Mission régionale d'autorité environnementale

**Avis délibéré de la mission régionale d'autorité
environnementale sur la mise en compatibilité du plan
local d'urbanisme (PLU) de La Chavanne (73)**

**Avis n° 2025-ARA-AUPP-01808-
N10769**

Avis délibéré le 10 mars 2026

Figure 2: Evolution du plan de zonage (extrait de la notice page 11)

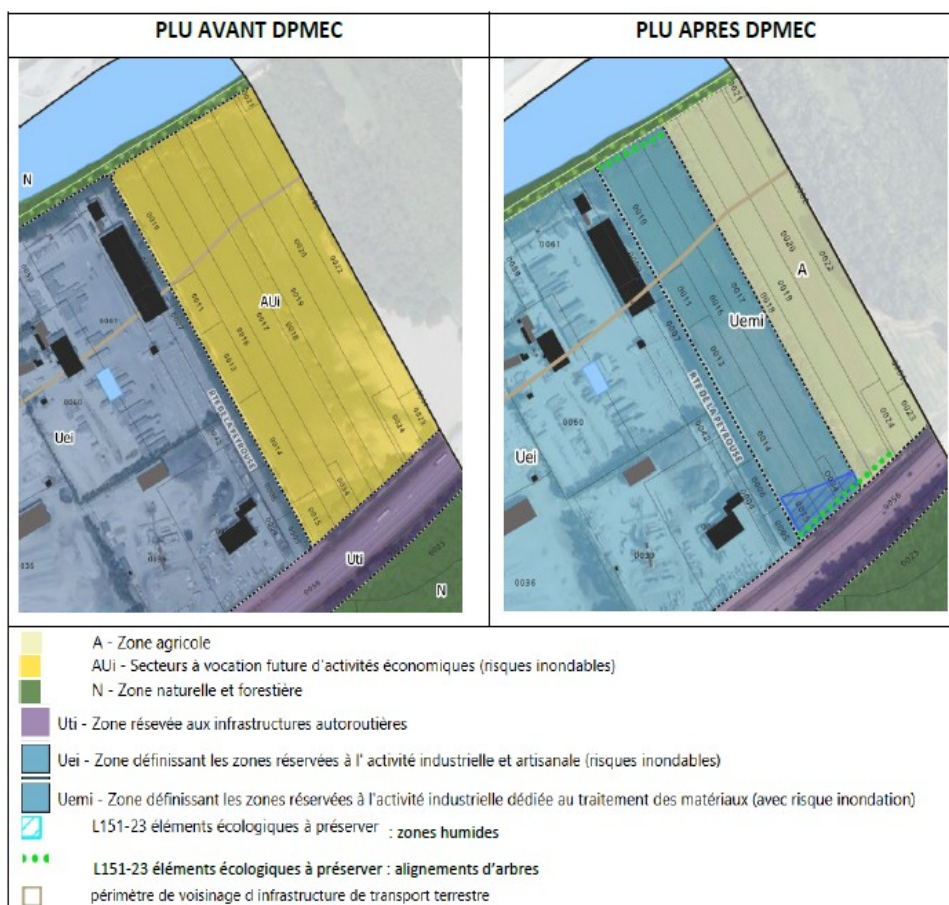
La mise en compatibilité du PLU vise en effet à reclasser des parcelles actuellement Aui en zone agricole pour une superficie de 34 600 m² d'une part et en zone Uemi pour une superficie de 29 760 m² (et un chemin qui représente 1 600 m²) d'autre part. Si les surfaces potentiellement urbanisables du PLU deviennent plus faibles grâce à cette procédure par rapport au document en vigueur (3,5 hectares de foncier initialement en zone à urbaniser sont pérennisés en zone agricole), il en résulte bien une ouverture à l'urbanisation effective de 3,1 hectares de parcelles actuellement à l'état de prairies permanentes, à vocation agricole, entraînant la destruction et l'artificialisation de celles-ci.

D'un point de vue du respect de la trajectoire de réduction de la consommation foncière de la loi Climat et Résilience, la commune de La Chavanne ne dispose que de 1,46 hectares au plus sur la décennie 2021-2031¹⁵ au titre de la consommation d'Enaf pour ses projets d'aménagement. Or, 0,74 hectares ont déjà été consommés sur les années 2021, 2022 et 2023. Le projet d'extension de la zone d'activités et la procédure d'évolution du PLU empêche de respecter l'objectif de réduction de moitié de la consommation d'Enaf, sur la décennie 2021-2031, à l'échelle du territoire de la commune et diminue les chances de s'inscrire dans la trajectoire d'absence d'artificialisation nette à l'horizon 2050.

De plus, en comptabilisant la protection de 1 800 m² de zone humide prévue par le projet, l'artificialisation effective d'environ 2,8 hectares de parcelles aujourd'hui à l'état de prairie conduira à une destruction de puits de carbone naturels pourtant essentiels dans la lutte contre le change-

ment climatique et l'atteinte de la neutralité carbone. La transformation d'un hectare de prairie représente une émission de l'ordre de 290 tCO₂/ha¹⁶. Or, l'évaluation environnementale ne fait pas mention de cet enjeu et ne quantifie pas la perte de stockage de carbone du fait de cette évolution du PLU, dans le cadre de l'extension de zone d'activité économique.

Le dossier ne présente aucune mesure compensatoire à l'artificialisation et au classement en zone urbaine des terrains naturels, pourtant indispensables pour s'inscrire dans un objectif de gestion économe de l'espace.

- **de présenter la stratégie foncière du territoire, en référence aux objectifs de la loi Climat et Résilience et de l'absence d'artificialisation nette à l'horizon 2050 ;**
- **d'évaluer les incidences de la mise en compatibilité du PLU sur les espaces naturels agricoles et forestiers et de justifier le choix retenu au regard de la stratégie du territoire ;**
- **d'évaluer les émissions de gaz à effet de serre générées par l'évolution du PLU ;**
- **d'indiquer le devenir des parcelles sur lesquelles se trouve actuellement la plateforme de stockage, et de le justifier au regard de la stratégie globale du territoire en matière de consommation d'espaces et de stockage de carbone.**

Figure 3: Site du projet au regard du plan de zonage du PPRI de l'Isère en Combe de Savoie (extrait de la notice de présentation du projet page 21)

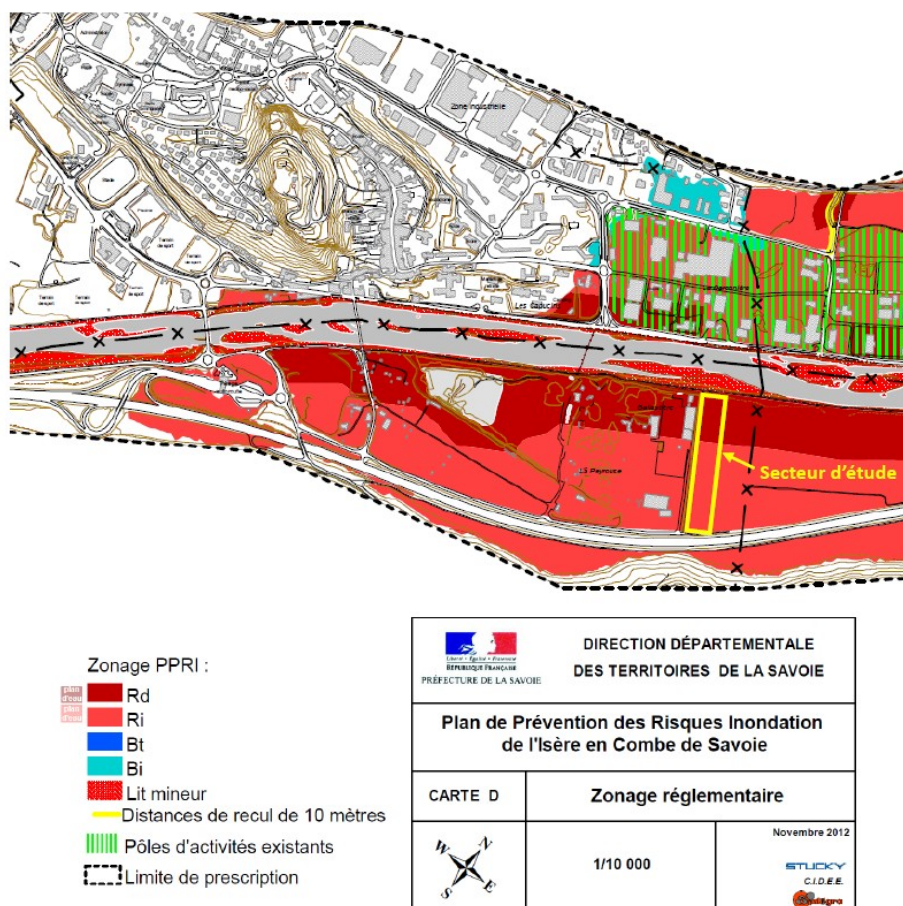
Le document de présentation du projet et de la mise en compatibilité du PLU indique que le secteur concerné par l'extension de la zone d'activité est situé à proximité immédiate de l'Isère, et en zone rouge (Ri) du [PPRi de l'Isère en Combe de Savoie](#), correspondant aux zones urbanisées soumises à un aléa fort ou aux zones non urbanisées soumises au risque d'inondation quel que soit l'aléa. La partie nord du secteur est entièrement située en zone rouge Rd du PPRi correspondant aux bandes de sécurité situées derrière les digues. Le principe général pour ces zonages est l'interdiction de toute nouvelle construction et de tout nouvel usage du sol conduisant à une augmentation de la vulnérabilité. Cependant le règlement du PPRi¹⁷ indique que « certains projets peuvent être admis, sous réserve de validation par les services de l'État sur la base d'une note d'incidence¹⁸ ».

Malgré des indications sur le projet à l'origine de l'évolution du PLU, sur les volumes soustraits à la zone d'expansion de crue, sur les impacts sur les niveaux et les hauteurs d'eau dans le casier étudié, sur les vitesses et sur les hauteurs aval (notice de présentation – pages 41 et 42), « la justifi-

cation que [son] implantation ne puisse être envisagée dans des conditions technico-économiques acceptables sur un site moins exposé à l'aléa et la présentation de [son] impact hydraulique et des mesures assurant [sa] neutralité hydraulique vis-à-vis de l'expansion des crues » requise par le PPRI n'est pas apportée. La note d'incidence démontrant la neutralité hydraulique ne figure pas dans le dossier, seuls des extraits sont présentés sans que l'ensemble des analyses, des hypothèses et des résultats soit fourni.

De plus, des mesures d'évitement et de réduction sont indiquées dans la présentation du projet et dans l'évaluation environnementale de l'évolution du PLU. L'activité de stockage ne concernera qu'une emprise d'un hectare et située en partie sud de la zone, en dehors des bandes de sécurité derrière les digues. Elle sera répartie en quatre tas de 2500 m² afin de réduire l'impact sur les écoulements. Le reste du site, plus proche de la rivière, et concerné par le zonage Rd, servira de zone de stationnement et de fonctionnement. Les locaux techniques seront construits sur pilotis et donc surélevés, pour réduire leur impact hydraulique. Si ces mesures sont inscrites dans la présentation du projet et dans l'évaluation environnementale, elles ne le sont pas dans les règlements et n'ont donc aucune valeur réglementaire au sein du document d'urbanisme et ne déterminent pas les autorisations à délivrer. Le manque de schéma de principe illustrant l'aménagement souhaité de la zone est aussi à relever. En outre, l'évaluation environnementale indique que des mesures de compensation sont en cours d'étude. La question du devenir du site accueillant actuellement la plateforme de stockage est citée parmi les pistes de réflexion indiquées. Cependant, le fait que cette zone puisse servir de compensation du risque d'inondation apparaît difficilement compa-

tible avec la possibilité d'y installer des panneaux photovoltaïques, comme indiqué dans les orientations du projet.

- **d'intégrer au dossier la note d'incidences hydrauliques du projet de déplacement de la plateforme de tri et traitement des matériaux exigée par le règlement du PPRi;**
- **d'inscrire dans le règlement écrit et graphique les mesures d'évitement et de réduction des incidences hydraulique de l'évolution du zonage présentées dans l'évaluation environnementale ;**
- **d'ajouter un schéma de principe détaillant l'aménagement futur du site et les mesures à prendre, par exemple à travers une OAP sectorielle ;**
- **de préciser les mesures de compensation envisagées (expansion des crues en particulier), en lien avec la réflexion sur le devenir du site accueillant actuellement la plateforme de stockage, et de les traduire dans le règlement du PLU.**
